KELDER

project
WOONHUIS HULSTKAMPGEBOUW ROTTERDAM
projectnummer
V8146
fase
OMGEVINGSVERGUNNING
onderwerp
KELDER
tekeningnummer
V8146 099

status
INDIENING
schaal
1:50
formaat
A2L 2+ [1000x420]
datum tekening
2021 11 05
datum wijzigingen
[A] 2022 01 13

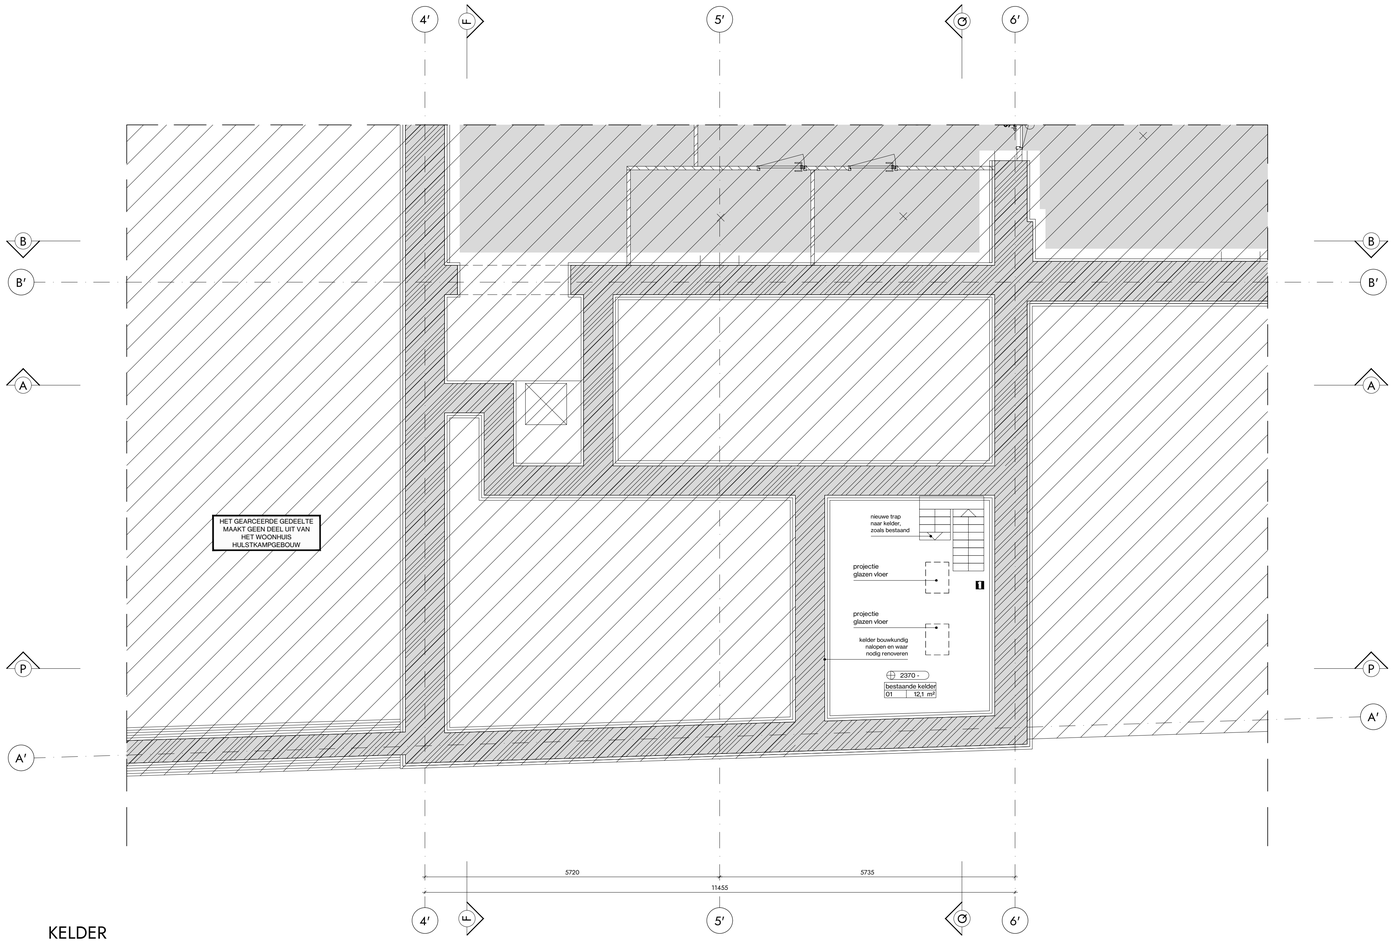
wijziging	datum	omschrijving
A	2022 01 13	toevoeging handbrandblusser kelder; wijziging legenda met toevoeging brandveiligheid

tekeningnummer
V8146 100

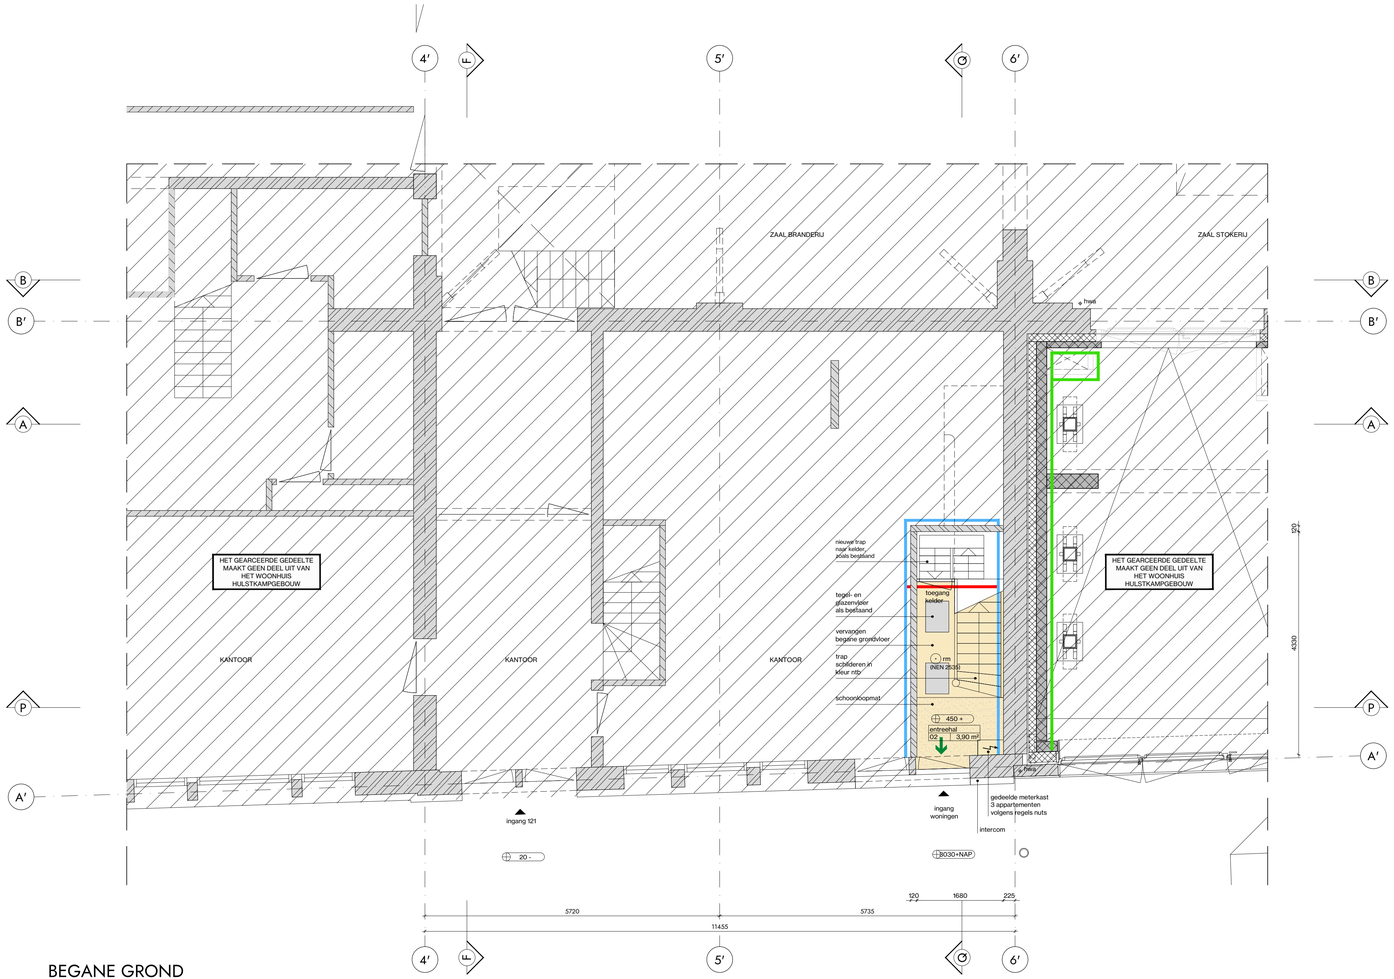
wijziging	datum	omschrijving
A	2022 01 13	wijziging legenda met toevoeging brandveiligheid; rookmelder volgens NEN 2535; 30 minuten brandscheiding onder trap

tekeningnummer
V8146 101

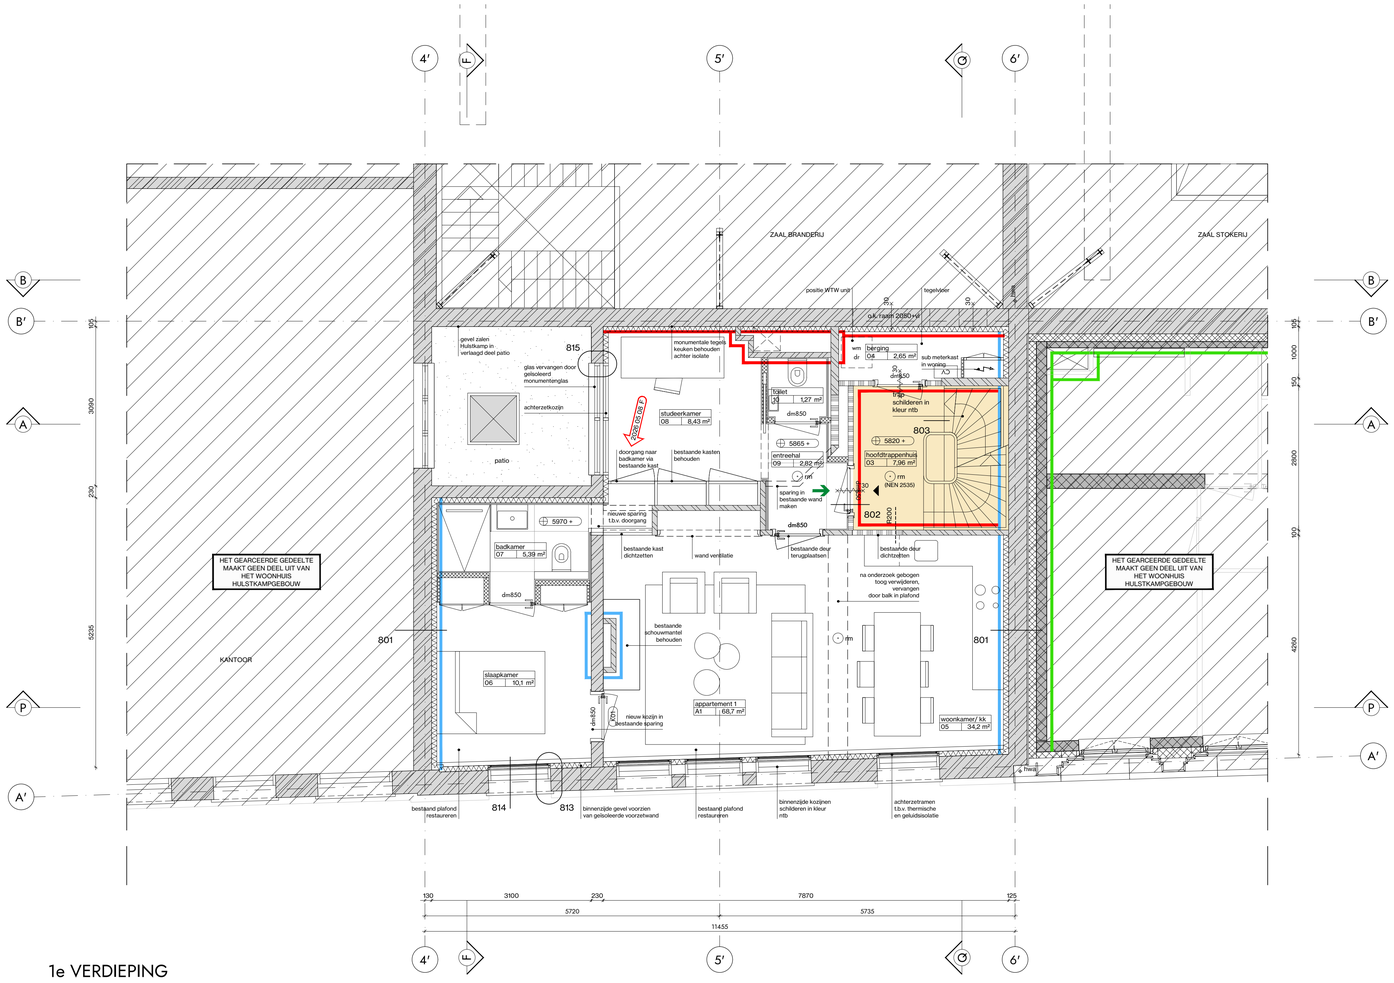
wijziging	datum	omschrijving
A	2022 01 13	wijziging legenda met toevoeging brandveiligheid; rookmelder volgens NEN 2535; rookwerendheid R200 tussen woningen en EBV
B	2022 06 28	aanpassing binnenwand t.p.v. entree appartement
C	2024 10 11	(geïsoleerde) voorzetwand langs gevels toegevoegd; achterzet ramen toegevoegd; balkons vervallen Harbour Fenster toegepast; peilmaten aangepast; update details
D	2025 06 60	update detail (geïsoleerde) voorzetwand langs gevels; update details achterzetramen; vide 3e verdieping afmeting Harbour Fenster aangepast; details toegevoegd (813-816)
F	2026 05 08	tekst aangepast: doorgang naar badkamer via bestaande kast

project
WOONHUIS HULSTKAMPGEBOUW ROTTERDAM
projectnummer
V8146
fase
OMGEVINGSVERGUNNING
onderwerp
2e VERDIEPING
tekeningnummer
V8146 102

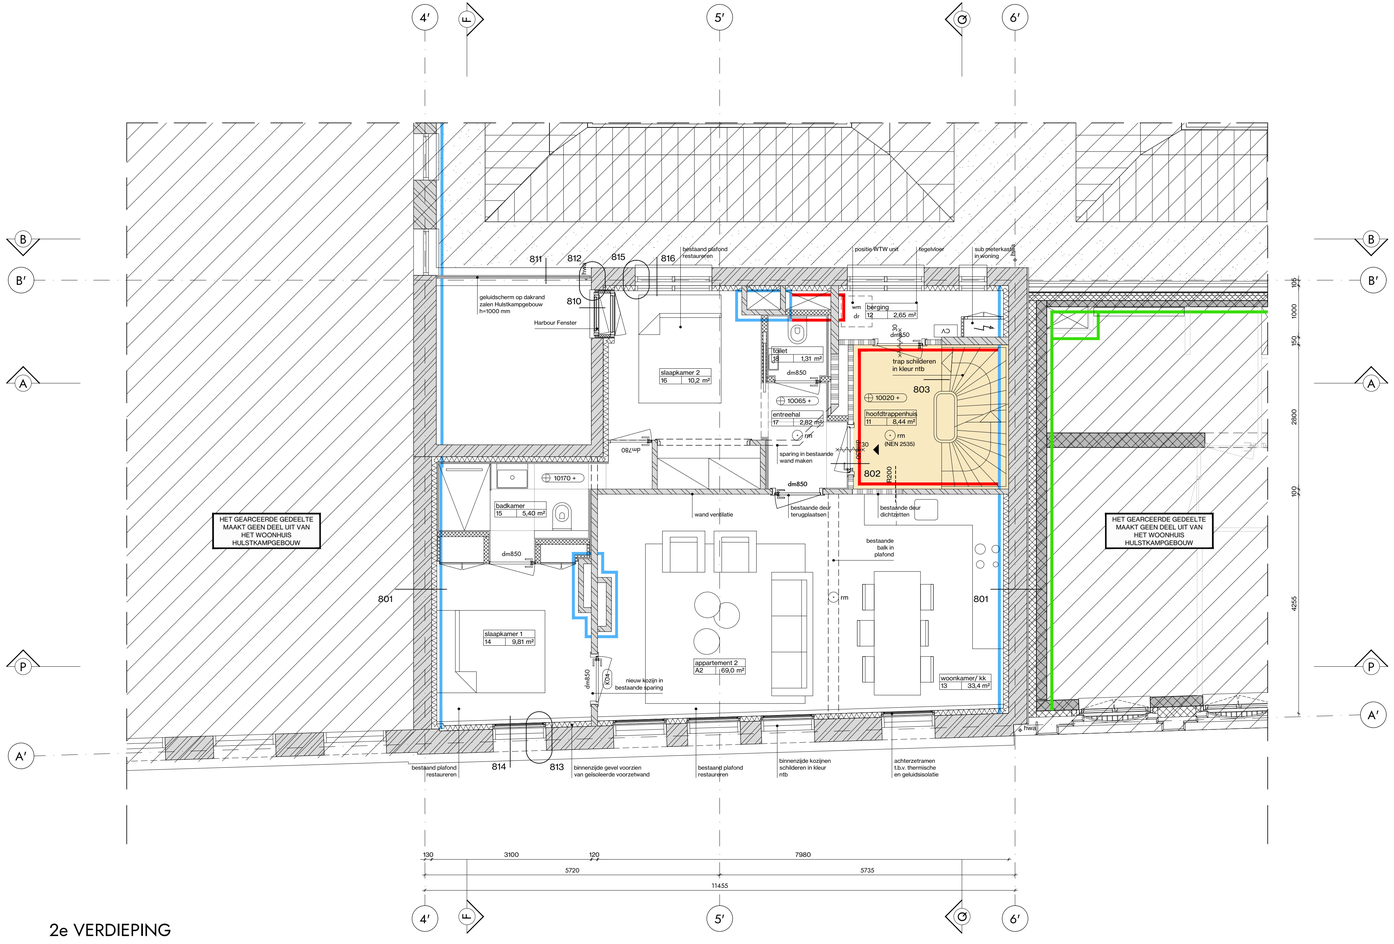
wijziging	datum	omschrijving
A	2022 01 13	wijziging legenda met toevoeging brandveiligheid; rookmelder volgens NEN 2535; rookwerendheid R200 tussen woningen en EBV
B	2022 06 28	wijziging balkon, teruggelegend in lichthof; aanpassing binnenwand t.p.v. entree appartement
C	2024 10 11	(geisoleerde) voorzetwand langs gevels toegevoegd; achterzet ramen toegevoegd; balkons vervallen Harbour Fenster toegepast; geluidscherm op dakrand toegepast; pellmaten aangepast; update details update detail (geisoleerde) voorzetwand langs gevels; update details achterzetramen; vide 3e verdieping afmeting Harbour Fenster aangepast; details toegevoegd (813-816)
D	2025 06 60

tekeningnummer
V8146 103

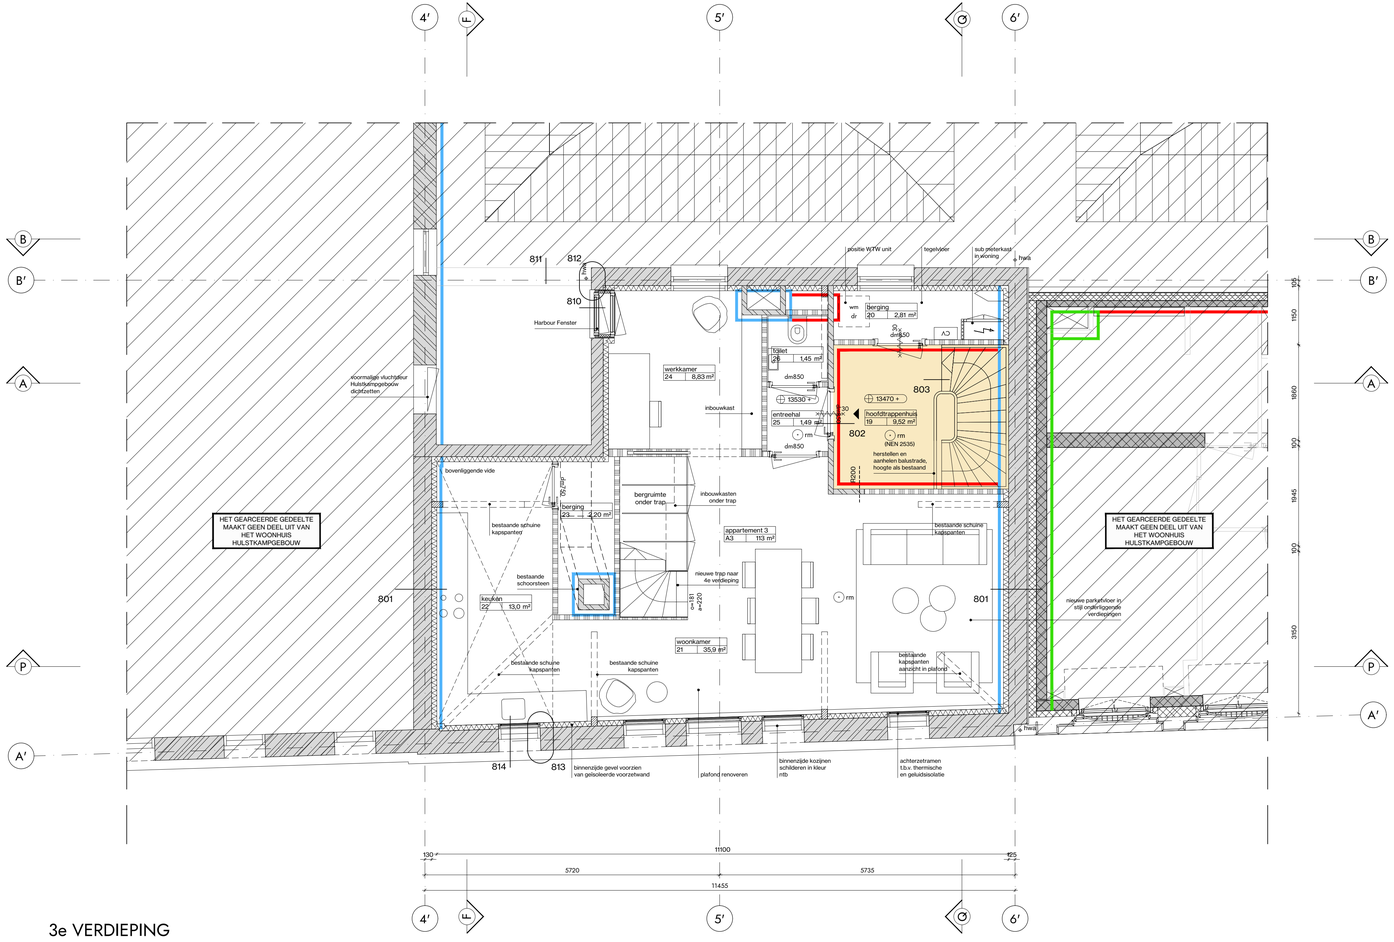
wijziging	datum	omschrijving
A	2022 01 13	wijziging legenda met toevoeging brandveiligheid; rookmelder volgens NEN 2535; rookwerendheid R200 tussen woningen en EBV
B	2022 06 28	wijziging balkon, teruggelegend in lichthof
C	2024 10 11	(geïsoleerde) voorzetwand langs gevels toegevoegd; achterzet ramen toegevoegd; balkons vervallen Harbour Fenster toegepast; pellmaten aangepast; update details
D	2025 06 60	update detail (geïsoleerde) voorzetwand langs gevels; update details achterzetramen; vide 3e verdieping afmeting Harbour Fenster aangepast; details toegevoegd (813-816)

project
WOONHUIS HULSTKAMPGEBOUW ROTTERDAM
projectnummer
V8146
fase
OMGEVINGSVERGUNNING
onderwerp
4e VERDIEPING (ZOLDER)
tekeningnummer
V8146 104

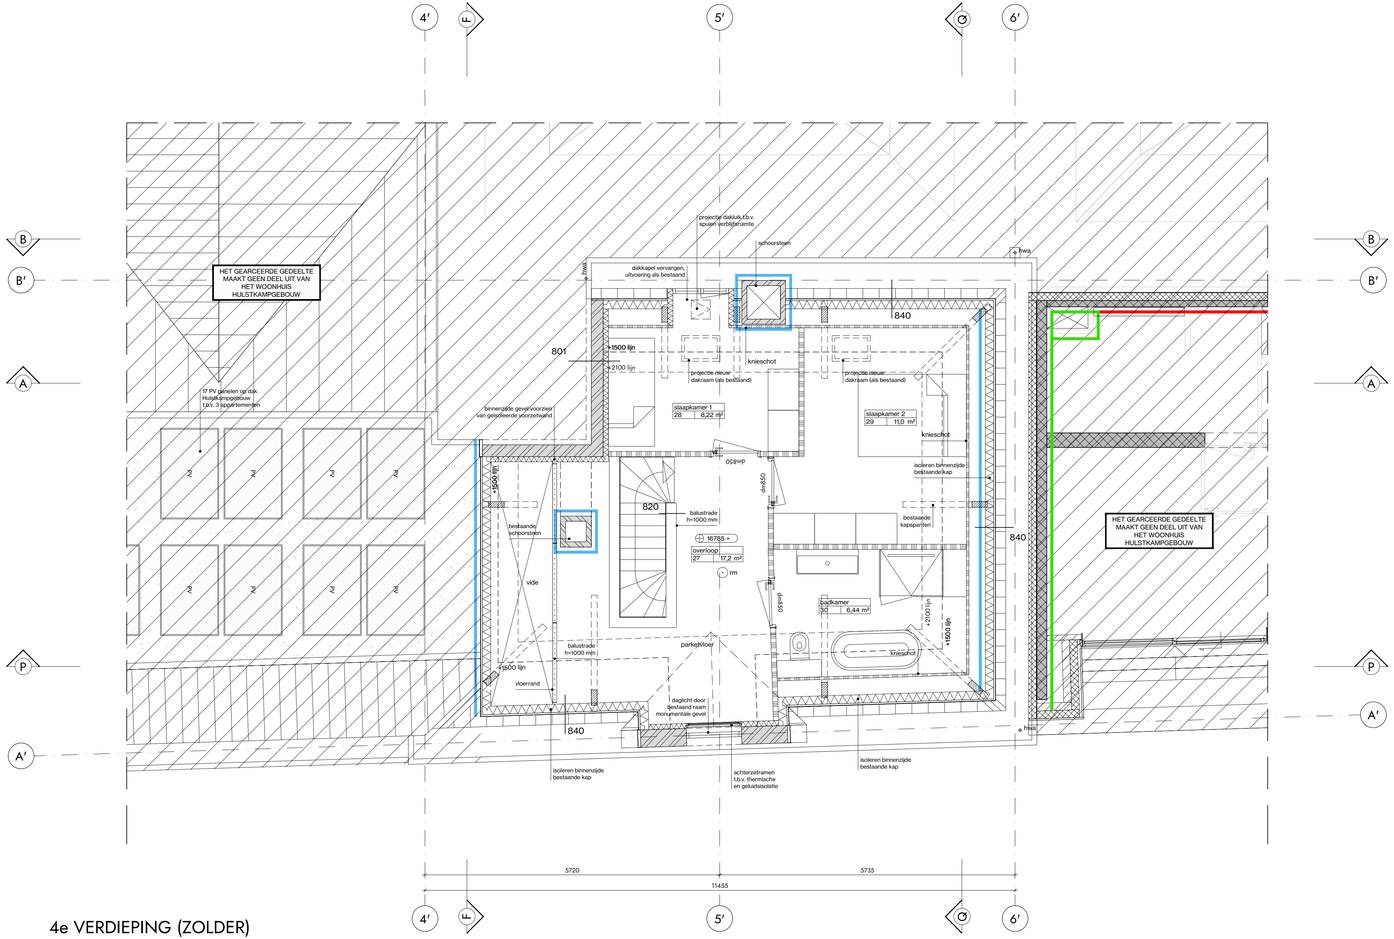
wijziging	datum	omschrijving
A	2022 01 13	wijziging legenda met toevoeging brandveiligheid
C	2024 10 11	(geisoleerde) voorzetwand langs gevels toegevoegd, achterzet ramen toegevoegd; dakluik toegevoegd peilmaten aangepast; update details
D	2025 06 60	update detail (geisoleerde) voorzetwand langs gevels; update details achterzetramen; vide 3e verdieping afmeting Harbour Fenster aangepast; details toegevoegd (813-816); PV-panelen op plat dak Hulstkampgebouw

project
WOONHUIS HULSTKAMPGEBOUW ROTTERDAM
projectnummer
V8146
fase
OMGEVINGSVERGUNNING
onderwerp
DAK
tekeningnummer
V8146 105

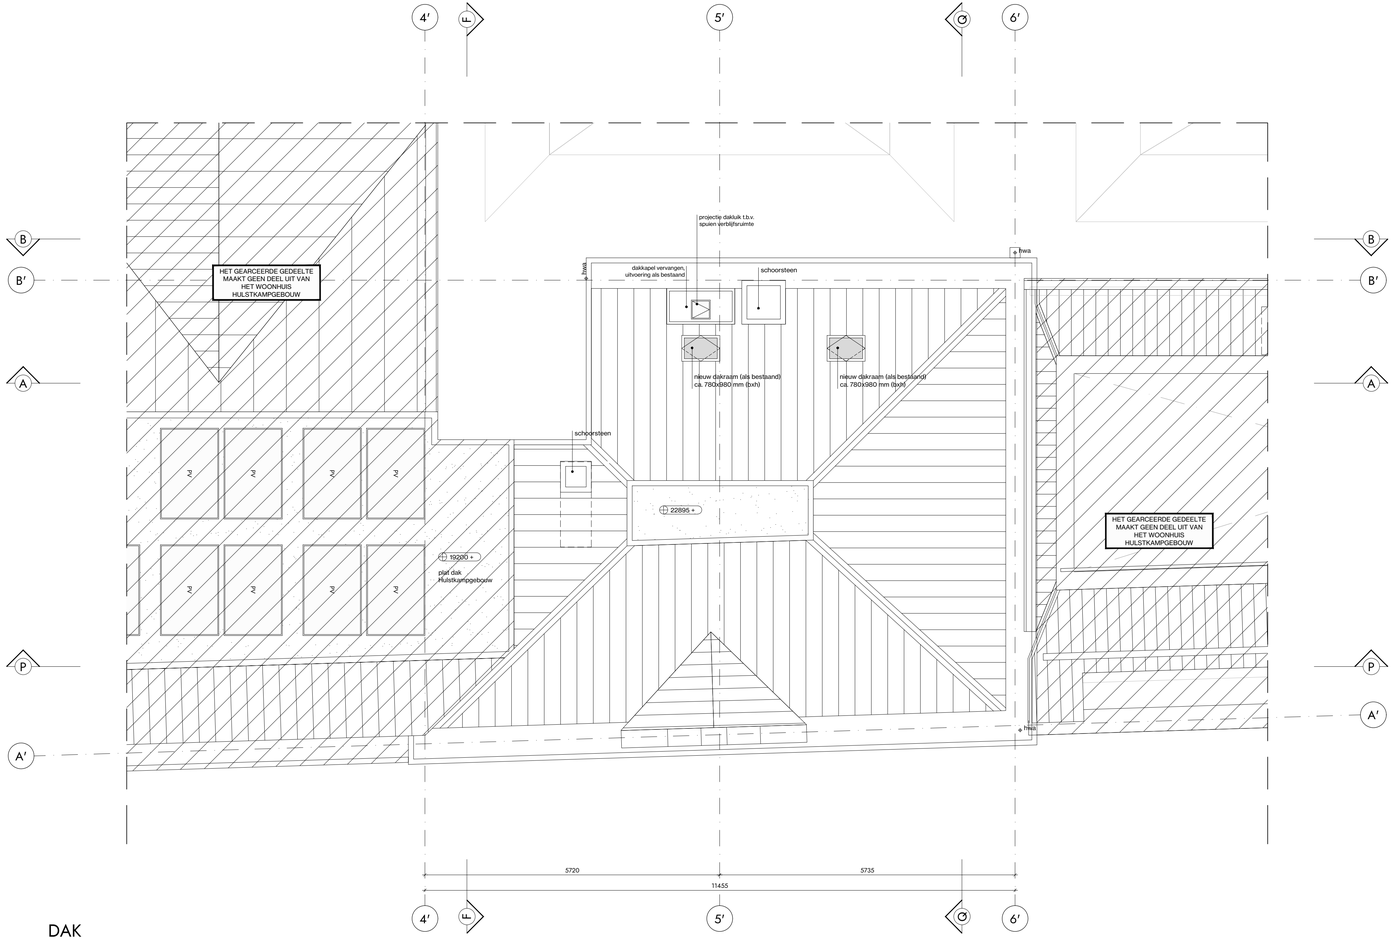
wijziging	datum	omschrijving
A	2022 01 13	wijziging legenda met toevoeging brandveiligheid
C	2024 10 11	dakluik toegevoegd, update details
D	2025 06 06	PV-panelen op plat dak Hulstkampgebouw t.b.v. appartementen
